**AVIS ET SUGGESTIONS RELATIFS AU PROJET DE PLU 2019 LES AVANCHERS – VALMOREL**

**1/ Demande de correction concernant la page 29 du document « Les Orientations d'Aménagement et de Programmation (OAP) - PLU arrêté le 08.04.2019 ».**

Vues prises dans l'alignement avec le TS des Lanchettes  
de la RD95

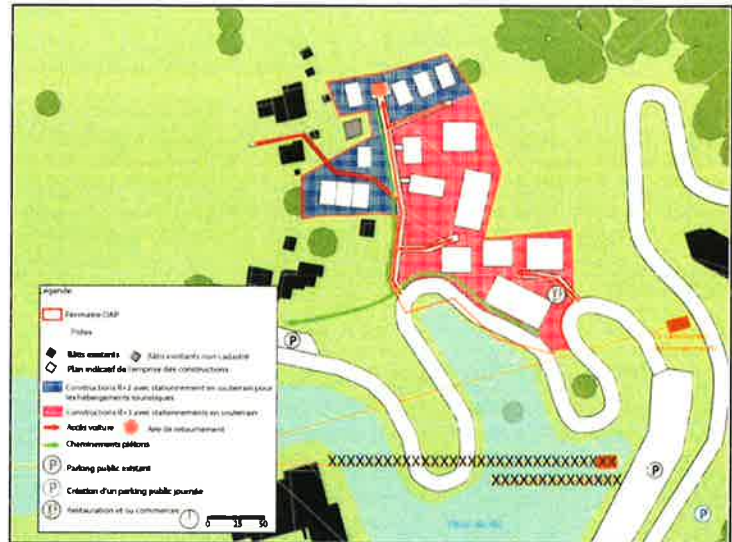
Le schéma de synthèse opposable de l'OAP6 Lanchettes, figurant page 29 et reproduit ci-contre, apparaît erroné : la station de départ projetée du futur télésiège devrait respecter l'alignement de la remontée actuelle, pour des raisons tant techniques, qu'économiques et esthétiques. Ce n'est pas le cas avec ce schéma.

-> Comme le montrent les photos ci-dessous, elle devrait se situer une trentaine de mètres au nord de l'extrémité du parking P10, et les câbles devraient passer au nord des 2 arbres qui s'inscrivent dans les lacets de la route menant au hameau Fontaine.

A noter que, selon le tracé proposé, les câbles du télésiège restent parallèles à la façade nord du bâtiment La Grange aux Fées, alors que selon le tracé initial, ils semblent en contact avec le coin nord-est de ce bâtiment.

-> Proposition de rectification
